№: 14-17
Дата: 28.11.2017
Кому: Всем покупателям Copeland Scroll Digital™ Z*Dxx

Тема: Гармонизация катушек и аксессуаров клапанов Digital.

Под Rotalock

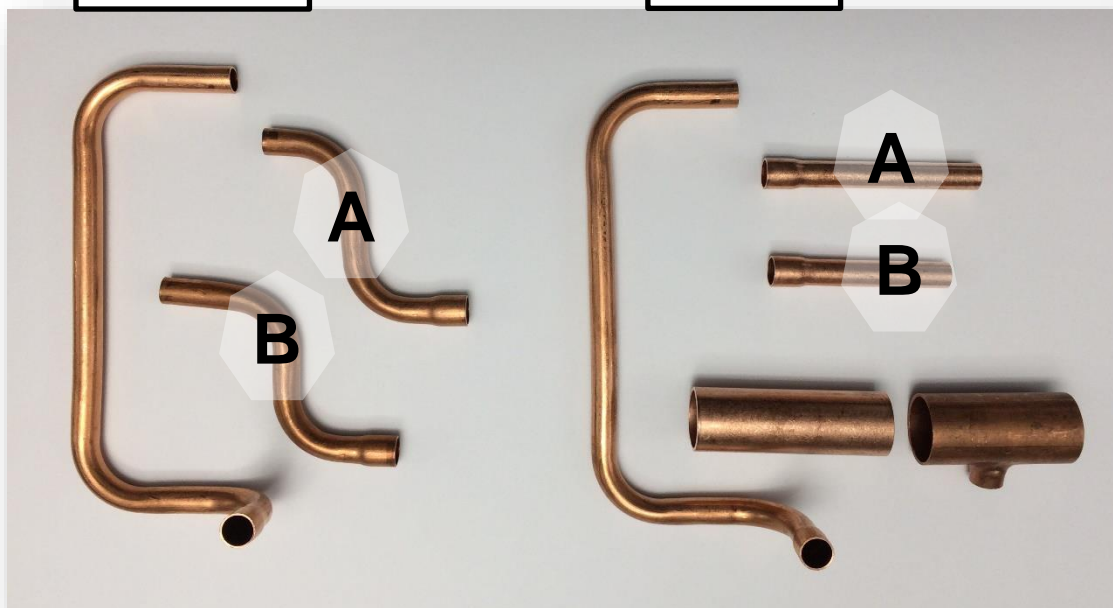
- Один клапан для всех компрессоров и хладагентов
- Наборы труб под пайку (ZRD / ZPD) и Rotalock (ZFD / ZBD / ZOD)
- Один набор для компрессоров любого размера
- Наборы совместимы с шумоизолирующим кожухом

Трубы под Rotalock + Клапан + Катушка Холод ZBD / ZFD / ZOD	Трубы под пайку + Клапан + Катушка Комфорт ZRD / ZPD	Клапан + Катушка
Катушка 230 В AC	8418314	8418290	8413795
Катушка 24 В AC	8418325	8418303	8413784

Под пайку

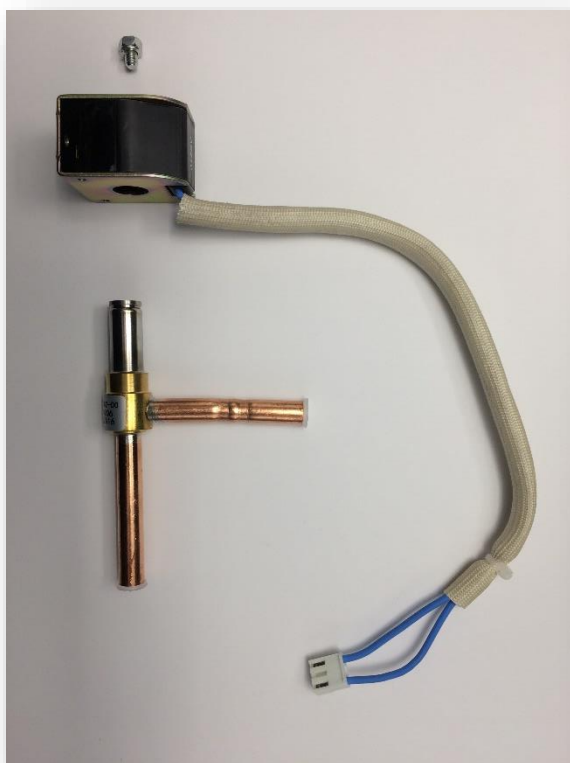
В зависимости от размера компрессора используется только одна труба: А или В

Компрессор с шумозащитным кожухом

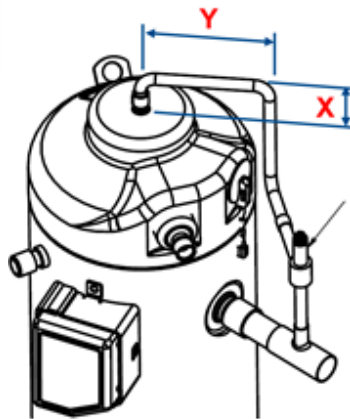
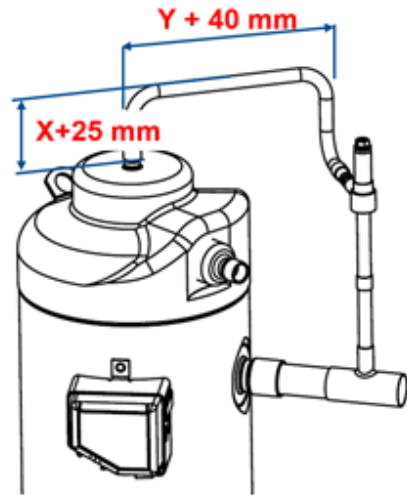
Старый дизайн

Новый дизайн, совместимый с шумозащитным кожухом
